Technische Mitteilung / Service Bulletin

TM TAE 601-0011, Erstausgabe / 25.10.10
TM TAE 601-0011, Initial Issue / October 25, 2010

Bild 1 Vor Modifikation

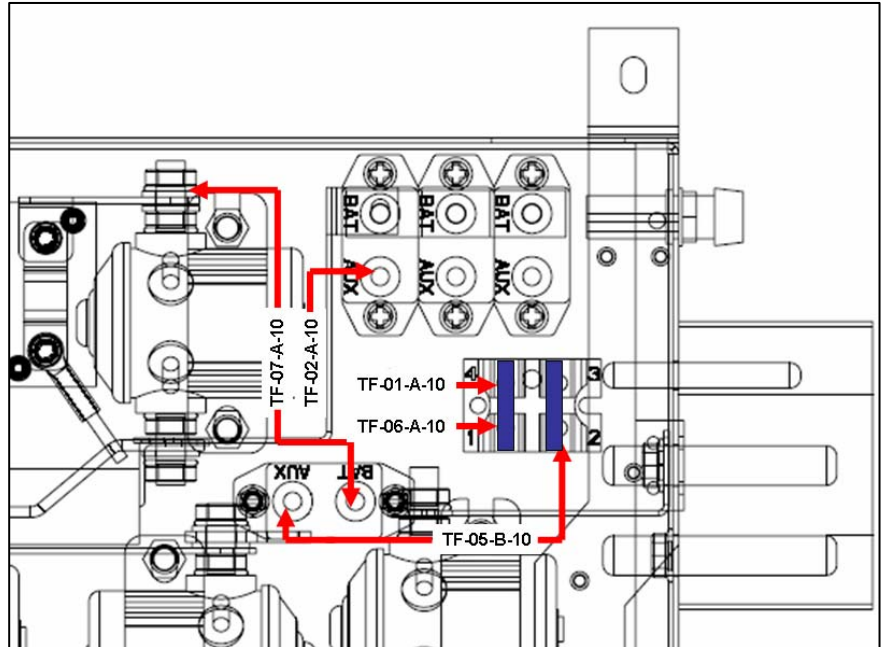
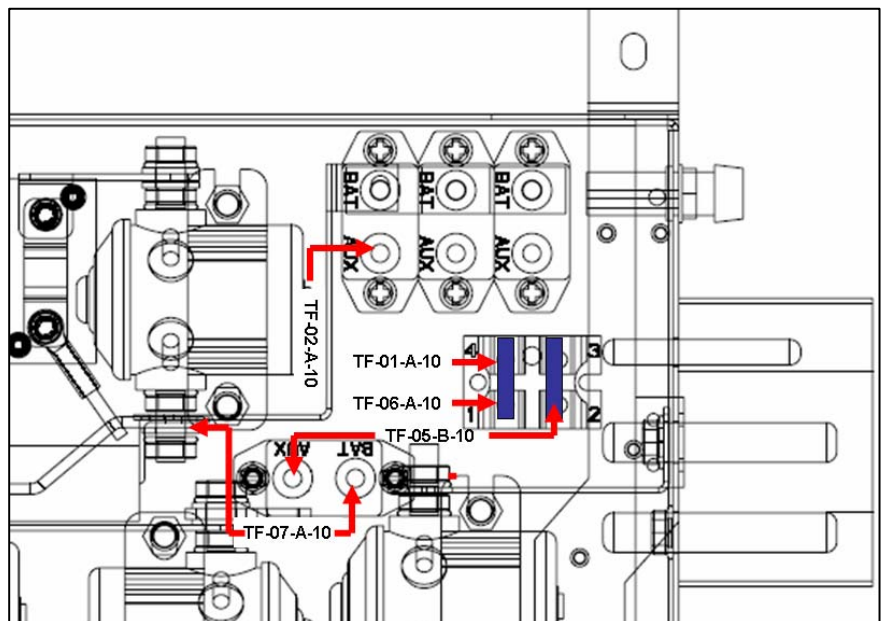
Maßnahmen:	Die Umbaumaßnahmen sind in Verbindung mit folgenden Handbüchern durchzuführen: <ul style="list-style-type: none">- AMM-20-01 Cessna 172, TAE 125-01- Den anwendbaren originalen Cessna Handbüchern (IPC, Service Manual, Maintenance Manual, etc.) <ol style="list-style-type: none">1. <u>Haupt-, Excitation- und FADEC Sicherheits-Batterie abklemmen, Flugzeug erden.</u>2. <u>Modifizierung der Power Junction Box</u><ul style="list-style-type: none">- Abdeckung der Power Junction Box entfernen. Siehe originale Cessna Anweisungen.- Die Leitung TF-07-A-10, Teilenummer 20-3940-E101601, auf der Seite des Stromsensors/ Shunt am Alternator Relais anschließen. Siehe Bild 1 und Bild 2. <p>■ ACHTUNG: Isolationsmaterial installieren, wenn Leitungen Stromschienen kreuzen!</p> <ul style="list-style-type: none">- Die Modifikation mit dem Schaltplan 20-3940-E010903 überprüfen. Siehe AMM-20-01- Abdeckung der Power Junction Box installieren.

Figure 1 Before modification

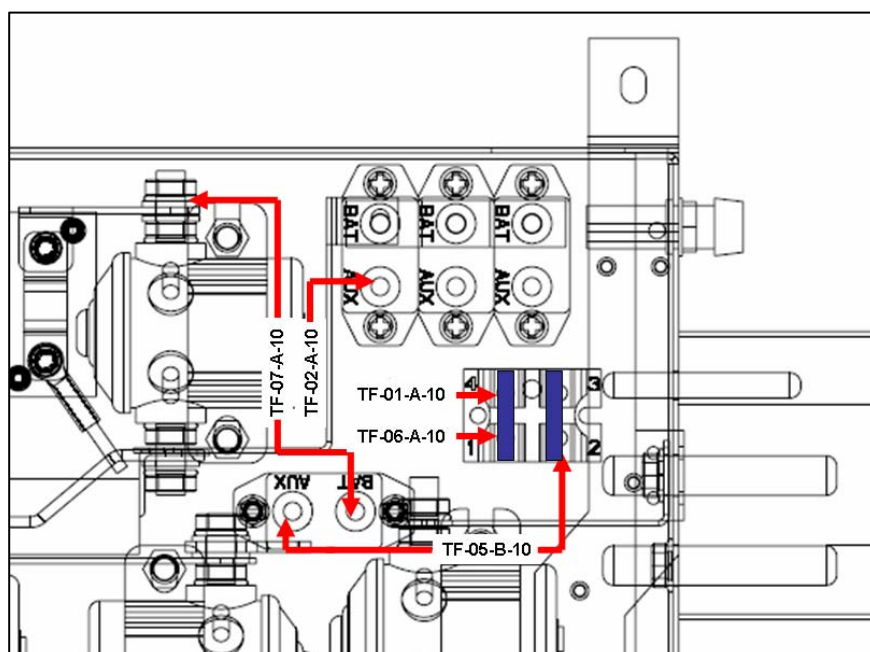
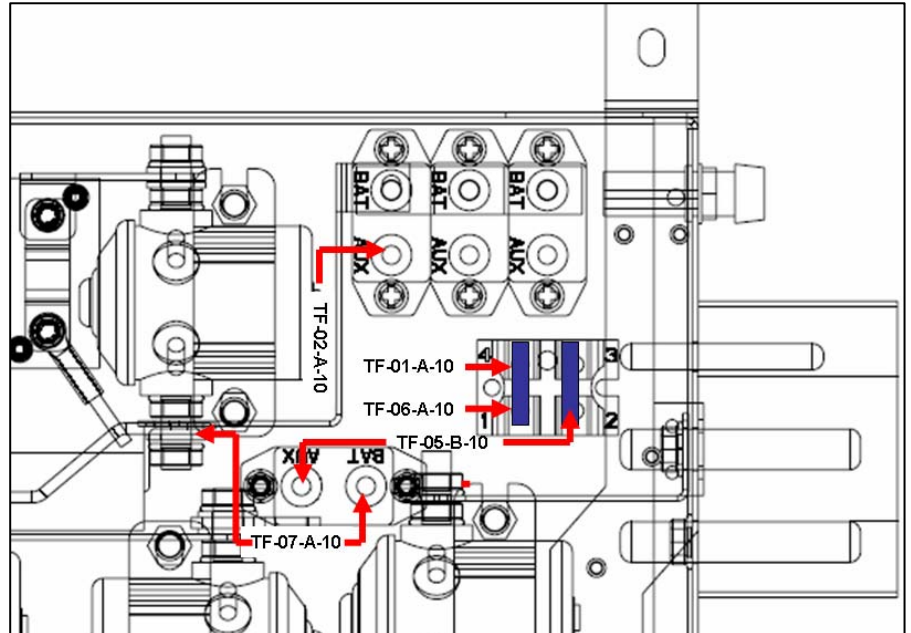
- AMM-20-01 Cessna 172, TAE 125-01
 - The applicable Cessna Service Instructions (IPC, AMM, etc.)
1. Disconnect the main, excitation and FADEC backup battery. Ground the aircraft.
 2. Modification of the power junction box
 - Remove the cover from the power junction box. See original Cessna instructions.
 - Connect line TF-07-A-10, P/N 20-3940-E101601, to the current sensor/shunt side of the alternator relay. Refer to Figure 1 and 2.
- **CAUTION:** Use insulation material, where lines cross conductor rails!
- Check the electrical installation using the wiring diagram 20-3940-E010903. Refer to AMM-20-01
 - Install the cover to the power junction box.
